INFORME TÉCNICO DE INTERVENTORÍA No. 13

1 al 30 de abril de 2026

Contrato de Interventoría No. 083-2025-INT (119251), "INTERVENTORÍA INTEGRAL PARA EJECUTAR A PRECIOS UNITARIOS LAS ACTIVIDADES PARA LA CONSERVACIÓN DE LA MALLA VIAL LOCAL E INTERMEDIA, PUENTES Y ESPACIO PÚBLICO (LOTE 1) EN LA LOCALIDAD DE SUBA EN LA CIUDAD DE BOGOTÁ D.C Y LAS DEMÁS ACTIVIDADES QUE SE DETALLAS EN EL ANEXO TÉCNICO"

Fotografía 1. Exposición de Geocelda y disposición del geotextil

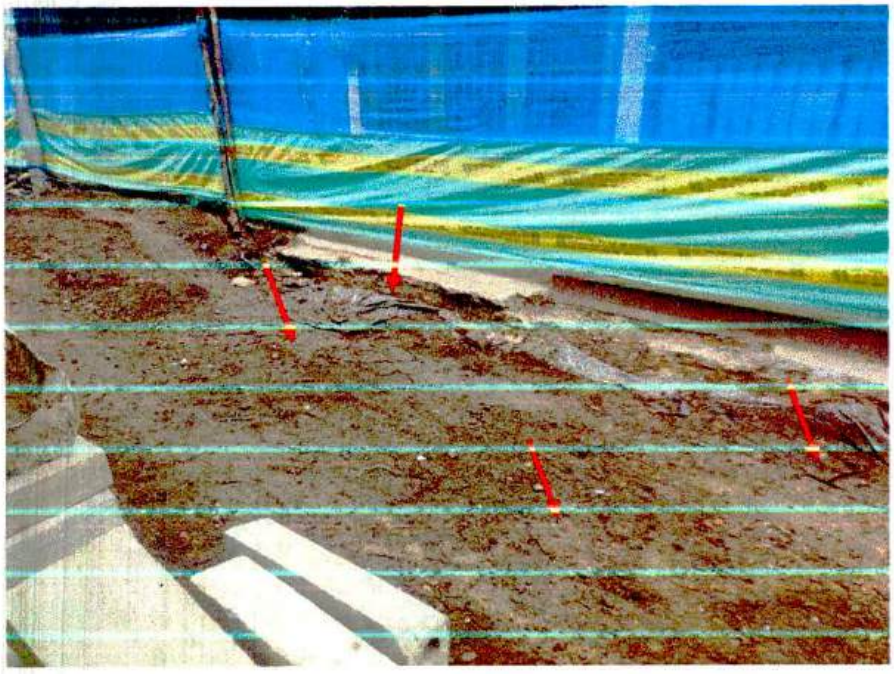
De otro lado, el geotextil de refuerzo se debe preservar para el cierre del encapsulado, no debe estar sometido a la carga de los vehículos de obra, y debe garantizar su cierre de manera tensionada.

Fotografía 3. Procedimiento Erróneo de Instalación de Geoceldа – No hay tensión previo al lleno con AR-SBG50

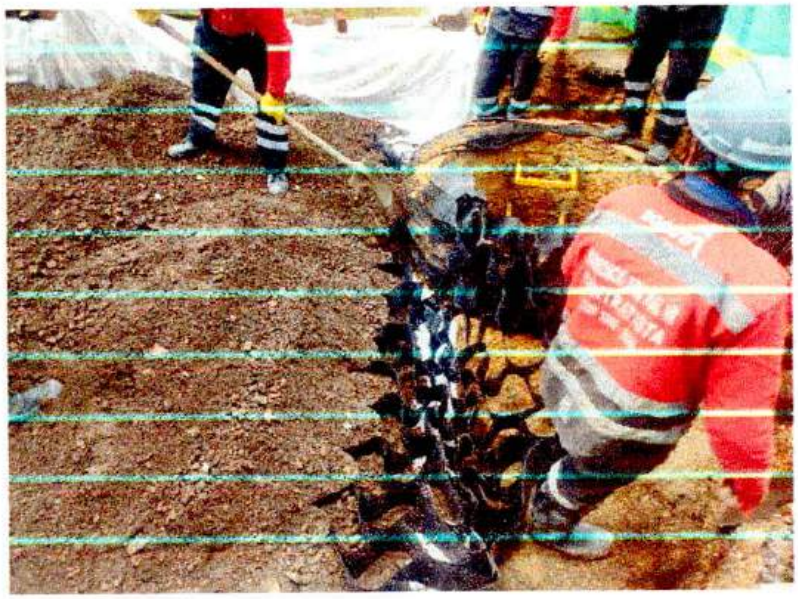
Por último, se aprecia que el sardinel se está instalando sobre la estructura de vía, requiriendo que se limite a la estructura de andén. Este aspecto requiere revisión desde el pago de obra, por el excedente de calzada vehicular construida.

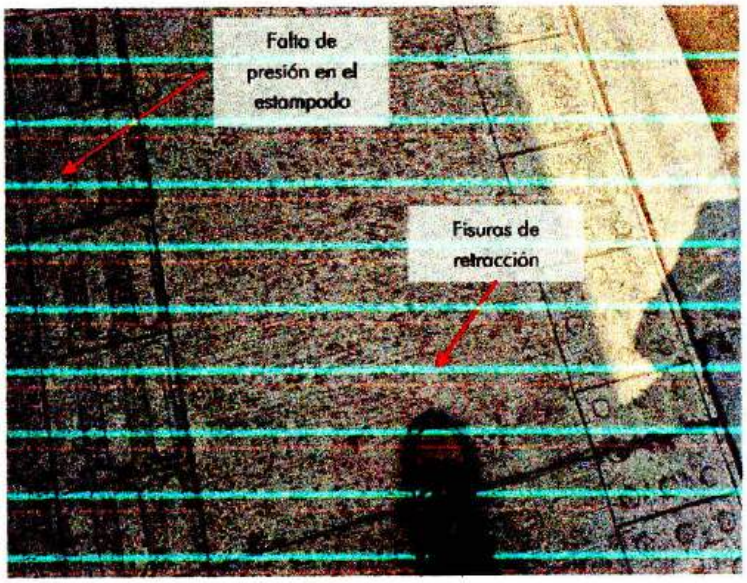
3. **CIV 11001466 y 11001558, Carrera 99 entre Calle 154 y Calle 155:** corresponde a un sector de andenes en pavimento rígido, del que se requiere para futuras intervenciones:

a. Mejorar el texturizado escobiado.

b. Incluir malla electrosoldada para control de fisuras.

c. Garantizar de manera más uniforme el estampado de las cenefas alerta y guías.

Fotografía 5. Fisuración de Losas, requieren reposición

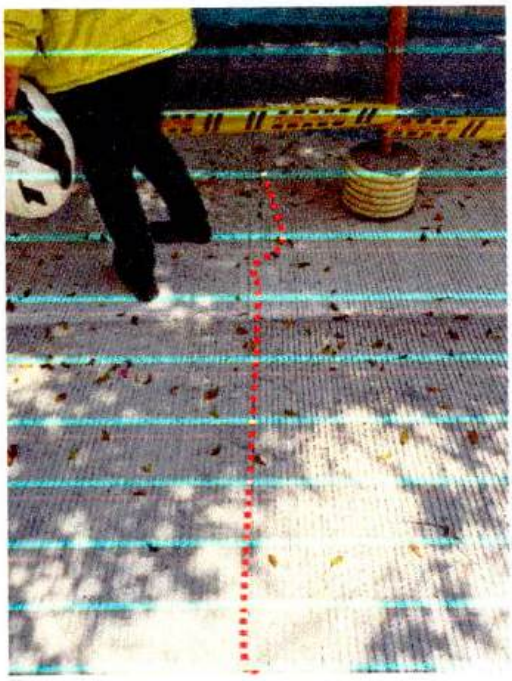
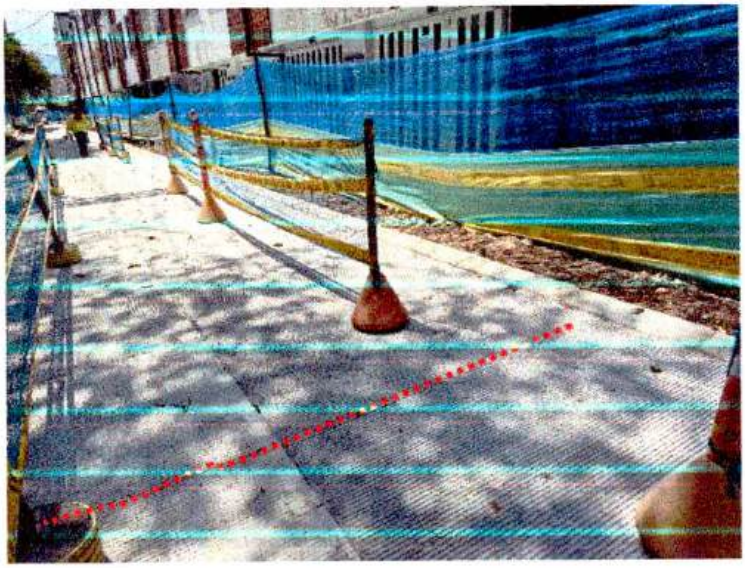
4. **CIV 11003244, Calle 161C entre Carrera 59 y Carrera 62:** Se aprecia que se presentaron fisuras tempranas en 5 losas, dos de ellas atraviesan el ancho de la calzada, requiriendo su reposición. Previo a ello, es necesario que se revise si la intervención efectuada desde el mejoramiento, fue suficiente para mitigar los problemas de deformación de la subrasante; por cuanto algunos de los nuevos fallos coinciden con las zonas de hunfimiento que refería el corredor:

De otro lado, se requiere que sobre las losas construidas no se dispongan materiales y no se permita el ingreso de vehículos de obra, hasta tanto no se cumpla el período de maduración del concreto.
